Oggetto: [ID_VIP:7721] "S.S.4 "Via Salaria" - Adeguamento della piattaforma stradale e messa in sicurezza della S.S. 4 "Via Salaria" dal km 56+000 al km 64+000 (Lotto 1) e dal km 64+000 al km 70+800 (Lotto 2).
Procedura di Valutazione di Impatto Ambientale, ai sensi dell'art. 23 del D.Lgs.n.152/2006 e art.51 L.120/2020, comprensivo della valutazione d'incidenza di cui all'art.5 del DPR 357/1997 e Verifica Piano di Utilizzo Terre, ai sensi dell'art. 9 del D.P.R. 120/2017.

Proponente: ANAS – Gruppo FS italiane

Parere tecnico istruttorio della Direzione generale Archeologia, belle arti e paesaggio (ABAP).

Fig.12 stralcio del progetto in prossimità degli svincoli di San Giovanni Reatino, con la definizione delle diverse tipologie di viabilità

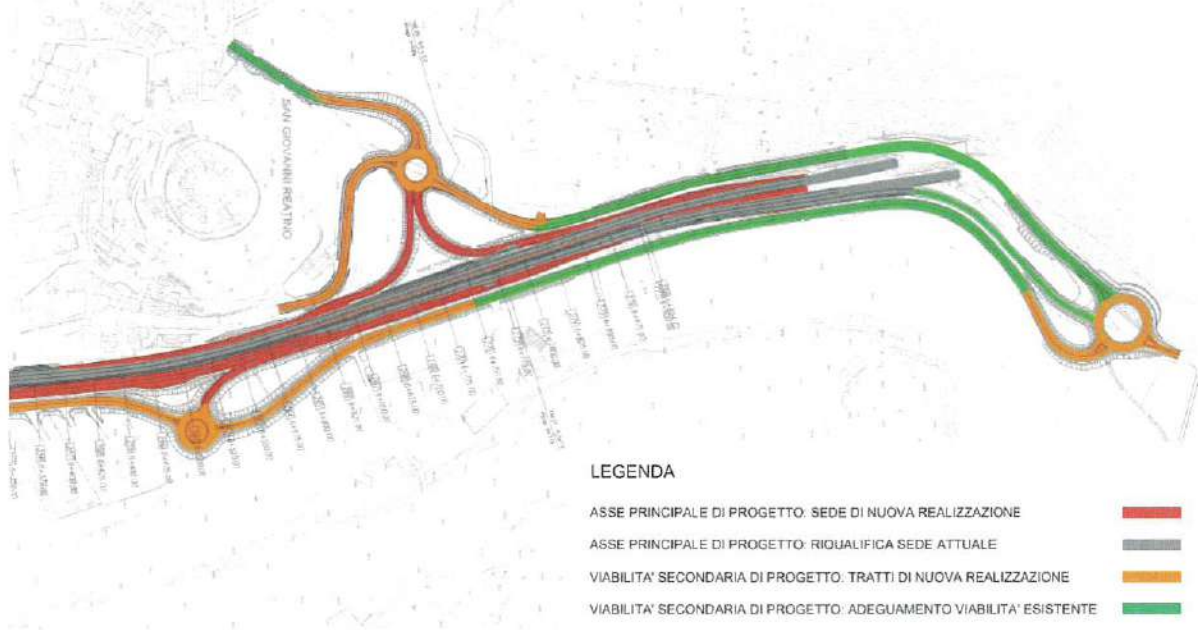
PRESO ATTO, che il Proponente nel Riscontro MIC, con riferimento al **punto 1)** della Richiesta MIC, al fine di fornire le informazioni richieste relative alla "**SOVRAPPOSIZIONE TRA IL PROGETTO E LA VIABILITÀ ESISTENTE**", afferma di avere predisposto nelle integrazioni del 14.09.2023 delle planimetrie in scala adeguata che corrispondono a 5 tavole denominate "**EVIDENZA DEI TRATTI DI VIABILITÀ IN RIUTILIZZO**" (da V02PS20TRAPL21A a V02PS20TRAPL25A), nelle quali sono stati predisposti gli approfondimenti richiesti, fornendo nel paragrafo 4.2.2. del suddetto Riscontro le motivazioni alle scelte progettuali relative alla viabilità secondaria, che riguardano prevalentemente il Lotto 2 che, per configurazione e orografia, presenta un carattere maggiormente antropizzato che si concretizza nei numerosi accessi privati (ad abitazioni, attività commerciali e coltivazioni) che attualmente interseca la SS4, per i quali il progetto tenta di fornire delle soluzioni di riammaglio e di collegamento attraverso tratti di nuova viabilità locale secondaria e una serie di rotatorie, bretelle e cavalcavia (cfr. fig.12);

RITENUTO che, nonostante la scelta di localizzare l'intervento per quanto possibile sullo stesso sedime dell'attuale SS4, le operazioni di adeguamento delle dimensioni delle corsie e delle banchine esistenti e, al contempo, per alcuni tratti in particolare, la realizzazione di una viabilità locale secondaria che garantisca comunque i collegamenti e le percorrenze, sia trasversale che parallela, delle vetture provenienti da strade di categorie diverse, per le quali saranno necessarie rotatorie, svincoli e viadotti, produce una trasformazione piuttosto estesa delle aree di fondovalle, su cui è già localizzato il tracciato attuale (cfr. fig.13) e che, nel caso del Lotto 1, stante la forte caratteristica orografica del territorio si concretizza nella necessità di uno spostamento dell'asse stradale, verso il fronte roccioso e/o collinare, producendo profondi sbancamenti che devono poi essere stabilizzati (cfr. fig.14).

Fig.20 Alternativa 3. Lo svincolo di Ornaro Basso modificati secondo l’ipotesi di progetto (cfr. P01PS00TRAPL26A ALTERNATIVA 3)

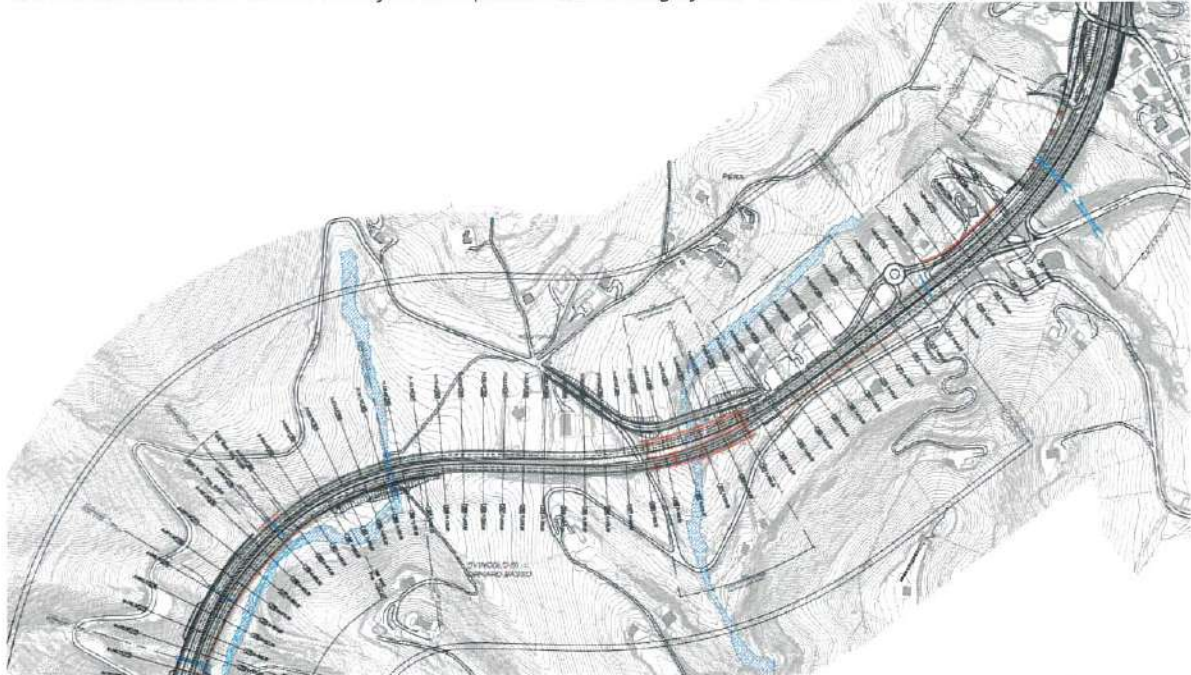
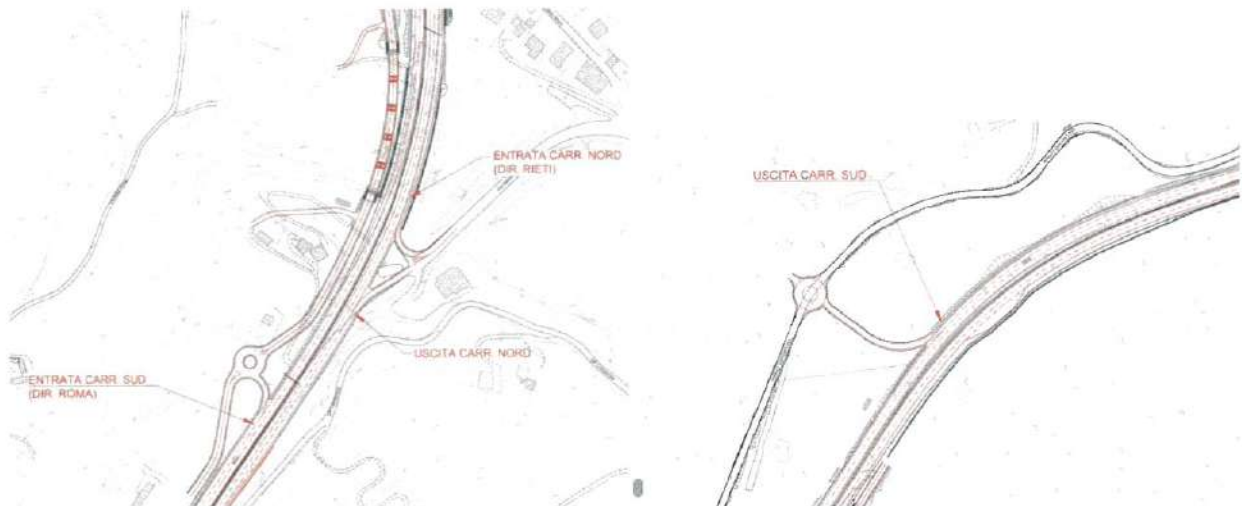
VALUTATO che, le soluzioni predisposte, nel prefigurare tre possibili scenari, non approfondiscono benefici e criticità relativi ai potenziali impatti paesaggistici, ambientali, funzionali e, pertanto, verranno considerati e valutati in questa sede, come indirizzi progettuali, definiti i quali saranno richiesti ulteriori approfondimenti in fase esecutiva, al fine di garantire il supporto necessario da parte di questo Ministero al corretto inserimento paesaggistico del progetto.

CONSIDERATO altresì, che, senza tralasciare l’indubbio miglioramento apportato dalla soluzione 3) di riduzione dello svincolo Ornaro Basso, indicata dalla Soprintendenza, in termini di attenuazione degli impatti potenziali, allo stato attuale delle conoscenze il mantenimento dello svincolo Ornaro Alto così come previsto da PD, continua a presentare elementi di rilevante criticità paesaggistica, in particolare legati alla complessità dell’infrastruttura prevista in corrispondenza di una porzione di territorio ancora contraddistinta da spiccate qualità naturali in un fondo valle in cui si incontrano più fossi e in prossimità di un’area – posta intorno al centro storico - tutelata con vincolo dichiarativo (DM 12/05/1971) *Torricella in Sabina: Ornaro e zone circostanti (cd057_018)*;

RITENUTO, seppur concordando con la Soprintendenza che la soluzione 3 sia da prediligere tra le alternative proposte, poiché prefigura un miglioramento in termini di riduzione degli impatti attesi del progetto presentato in istanza, che essa fornisce tuttavia proposte finalizzate alla risoluzione solo di alcune delle criticità evidenziate da questo Ministero nella nota n.17638/2022, e non affronta, diversamente dalle altre ipotesi presentate in integrazione, il tema ben più complesso della semplificazione dello svincolo di Ornaro Alto, che si conferma - dal punto di vista paesaggistico - particolarmente impattante come si può verificare anche dagli schemi presentati nelle c.d. *“sezioni paesaggistiche”* (cfr. fig.22a e 22b). Nel merito, pertanto, sarà necessario affrontare, nella successiva fase esecutiva, un più attento approfondimento del progetto volto ad individuare concreti elementi di miglioramento, mitigazione e semplificazione degli impatti delle numerose opere d’arte previste (cavalcavia e viadotti) che interferiscono direttamente e irreversibilmente il contesto (la fascia ripariale, le forre e i fossi) approfondendo le tavole relative ai progetti di mitigazione ambientale (cfr. fig.23) che risultano troppo generici, fornendo schemi ancora *“tipologici”* a fronte di interazioni così rilevanti con gli ambiti tutelati;

Fig. 23. Svincolo di Ornaro Alto con individuazione della nuova infrastruttura e delle opere di mitigazione (cfr. T01IA03AMBPL08B)

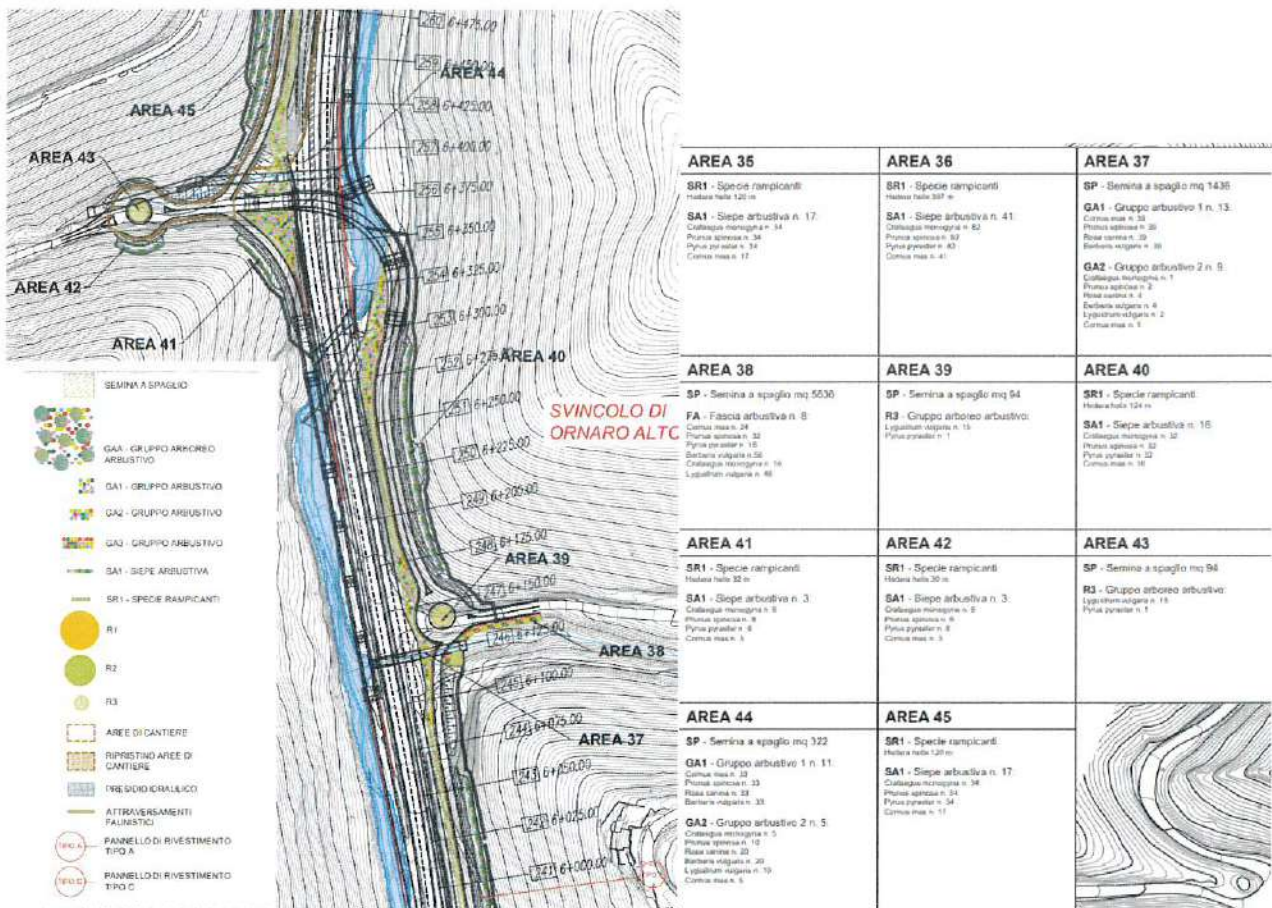
- b) con riferimento allo svincolo di Ornaro Alto, dovrà essere dettagliatamente progettata e documentata la sequenza degli elementi strutturali (cavalcavia, viadotti e rotatorie) del progetto e in particolare l'attacco a terra dei nuovi piloni in diretto contatto con l'alveo o la fascia di rispetto del corso d'acqua, e la modifica o sostituzione di quelli esistenti, per valutare concretamente le trasformazioni e i successivi necessari interventi;

Fig. 24 Cavalcavia CV02, (prog.3+780). Ipotesi presentata con l'istanza (in basso) e alternativa proposta in fase integrativa (in alto)

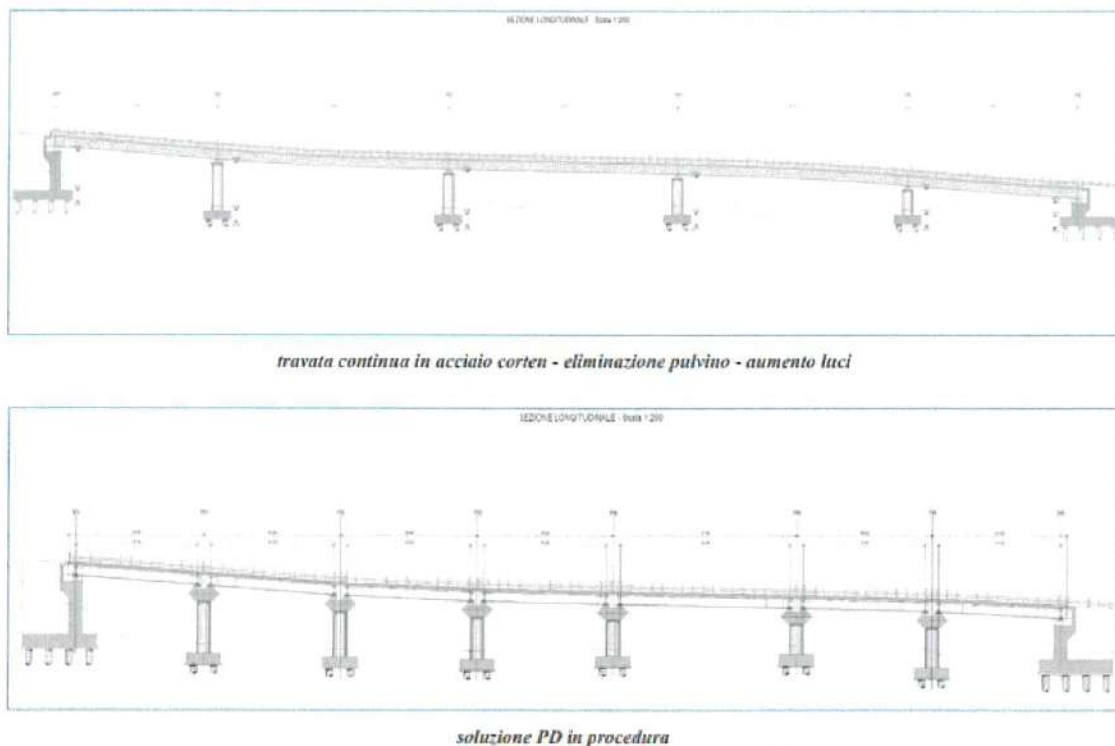
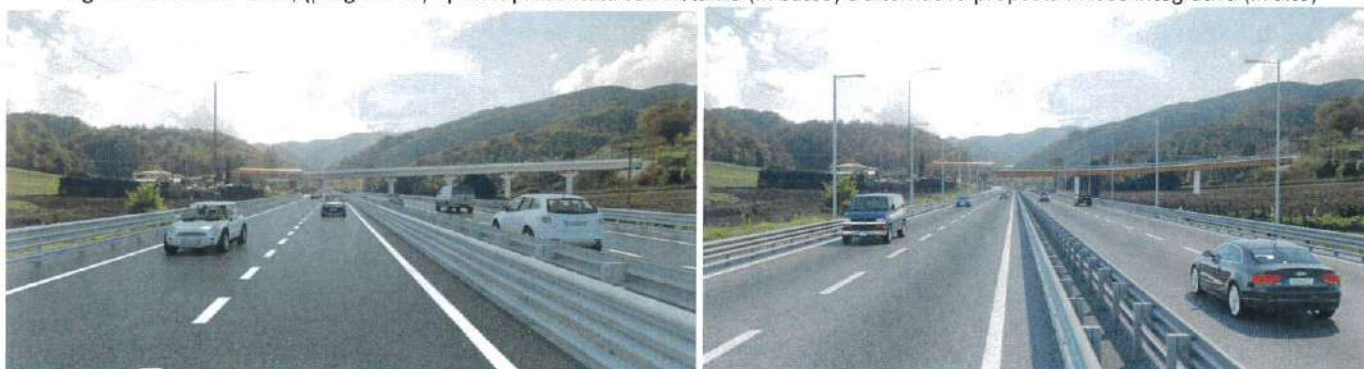
RITENUTO che, l'ipotesi di massima predisposta per il cavalcavia CV02, contenga dei validi prerequisiti di orientamento progettuale di ordine strutturale e tecnologico, quali la riduzione degli appoggi al suolo e lo snellimento del profilo, e una maggiore cura nella scelta dei materiali, che contribuiscono al miglioramento auspicato con riguardo alla riduzione dei potenziali impatti attesi sul paesaggio e ad un più adeguato inserimento delle opere nel contesto, la cui definizione, come meglio specificato nelle prescrizioni del presente parere, verrà sviluppata nelle fasi successive della progettazione;

Fig.30 a. Svincolo poggio San Lorenzo. Attraversamento corsi d'acqua, planimetria generale e dettagli (cfr. T00ID01IDROI07A "Attraversamenti Fosso dei Cerri e affluenti - Inquadramento, planimetria - Tav. 2 di 5)

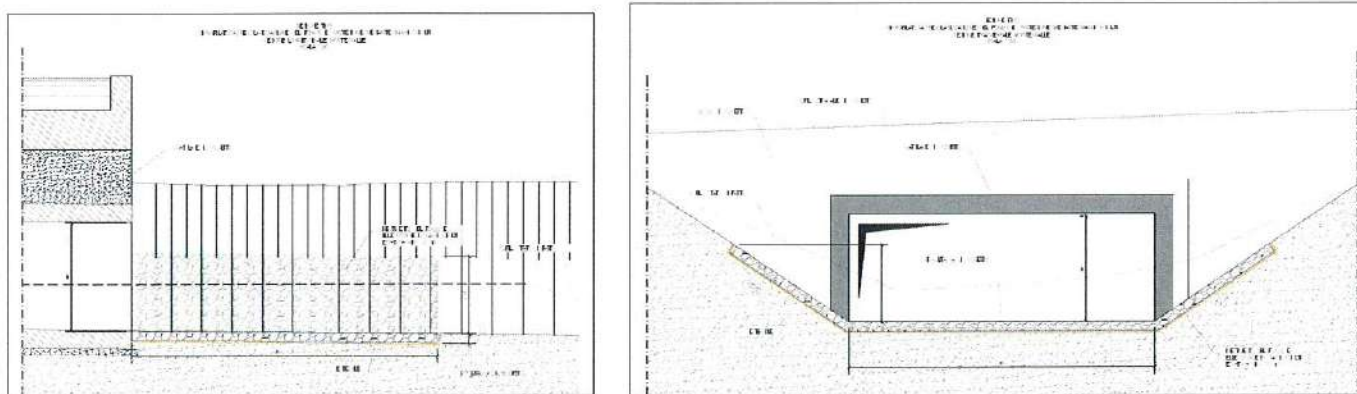
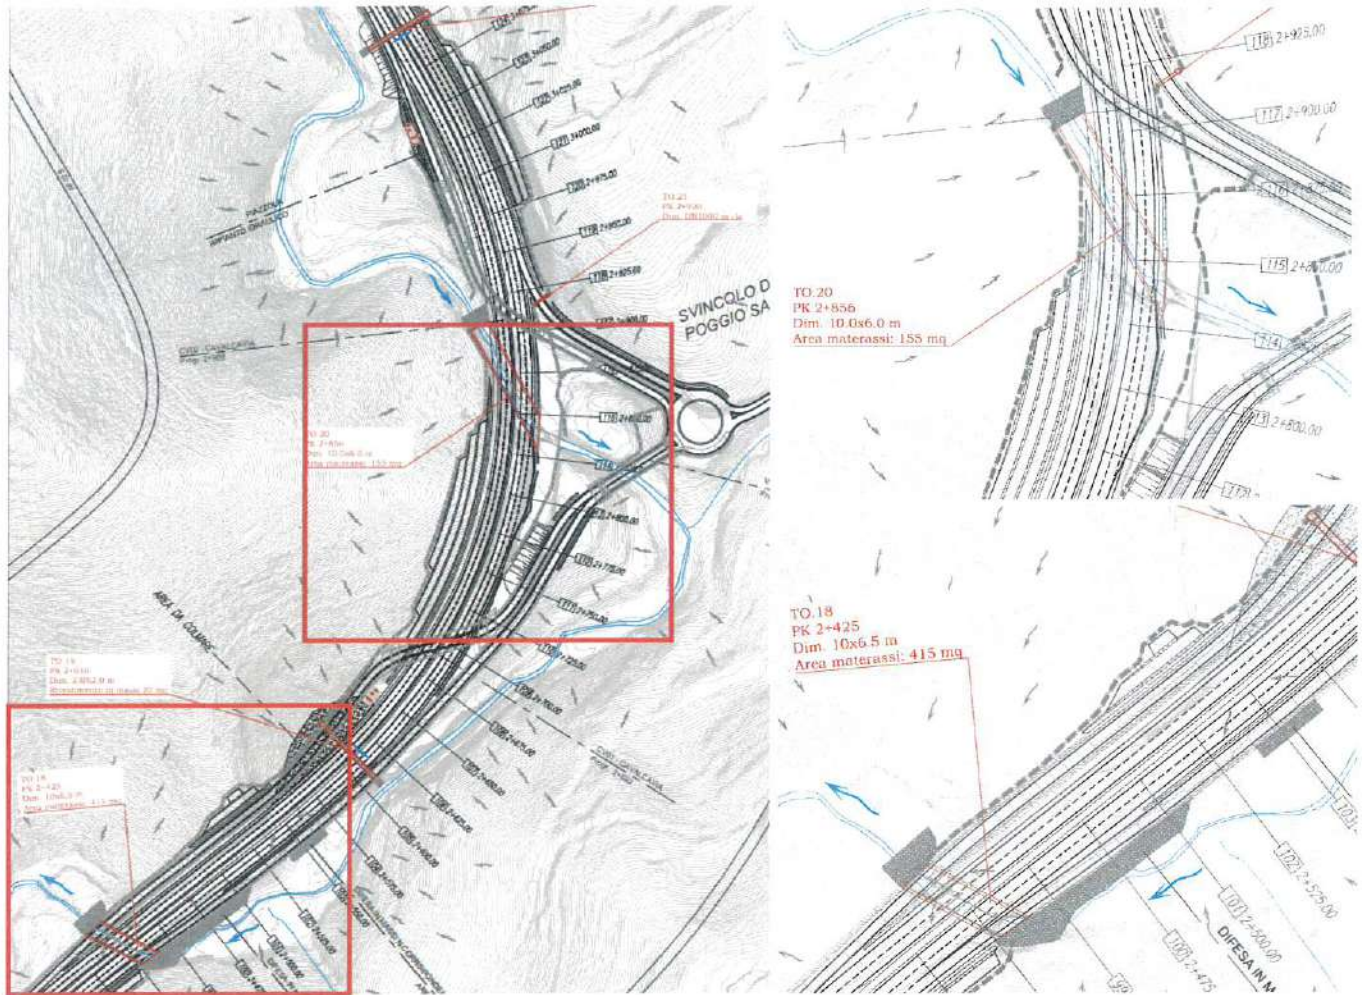
PRESO ATTO che non sono state fornite nella documentazione presentata, ed in particolare con riguardo al progetto delle mitigazioni informazioni, rilievi di dettaglio e progetti finalizzati a risolvere la criticità delle trasformazioni apportate dalle nuove opere ai corsi d'acqua tutelati che sono direttamente interferiti, per i quali sono state presentate le "sezioni tipo" (cfr. fig.30, estratto elaborato) e la sintesi degli interventi inquadrati nelle planimetrie (cfr. fig.30a, estratto elaborato);

RITENUTO che, al fine di potere utilizzare le deroghe previste dal co.17 dell'art. 36, constatato che il tracciato dell'infrastruttura NON riesce a "garantisce l'integrità del corso d'acqua e della vegetazione ripariale esistente", sarà necessario che il Proponente predisponga uno specifico progetto di mitigazione che consenta di prevedere "un'adeguata sistemazione paesistica coerente con i caratteri morfologici e vegetazionali dei luoghi". A questo scopo, partendo dalla documentazione già agli atti, il Proponente dovrà approfondire il rilievo dello stato di fatto della fascia di rispetto dei corsi d'acqua tutelati interferiti e presentare specifici progetti di sistemazione paesistica, in scala adeguata, da concordare con gli Uffici di questo Ministero, privilegiando l'ingegneria naturalistica;
